BA.WZP.26.46.2021

dotyczy: postępowania o udzielenie zamówienia publicznego prowadzonego w trybie przetargu nieograniczonego pn. **„Zaprojektowanie, budowa, dostarczenie i wdrożenie Rozbudowy Systemu informatycznego pn. Punkt Informacyjny ds. Telekomunikacji oraz świadczenie usług wsparcia, asysty przy zbieraniu danych i rozwoju”**. Sprawa nr BA.WZP.26.46.2021.

WYJAŚNIENIA NR 3 I ZMIANA NR 2 TREŚCI SWZ

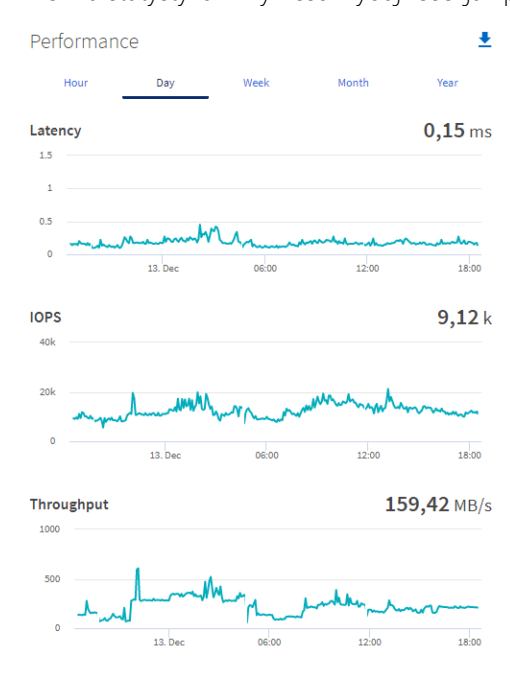
OPZ 2.5 – „Dostarczenie niezbędnych Elementów Dodatkowych Infrastruktury, w przypadku, gdy Wykonawca uzna, iż Infrastruktura Zamawiającego jest niewystarczająca do realizacji Przedmiotu Umowy; ” - Prosimy o przekazanie pełnej informacji o infrastrukturze w zakresie: macierze dyskowe (w tym wydajność informacje o pojemności użytkowej i wydajności wyrażonej w IOPS, oraz informacje jakie inne systemy korzystają z tych macierzy i ile zużywają pojemności użytkowej oraz wydajności wyrażonej w IOPS) Ww. informacje są bezwzględną koniecznością do przeprowadzenia rzetelnej wyceny zgodnie z oczekiwaniem Zamawiającego.

8.1.2 (załącznik nr 1 do SWZ –OPZ). Parametry Macierzy zgodnie z e specyfikacją zamieszczoną na stronie producenta <https://www.netapp.com/pdf.html?item=/media/7828-ds-3582.pdf>
Dzienna statystyka z wykresu wydajności jak poniżej.
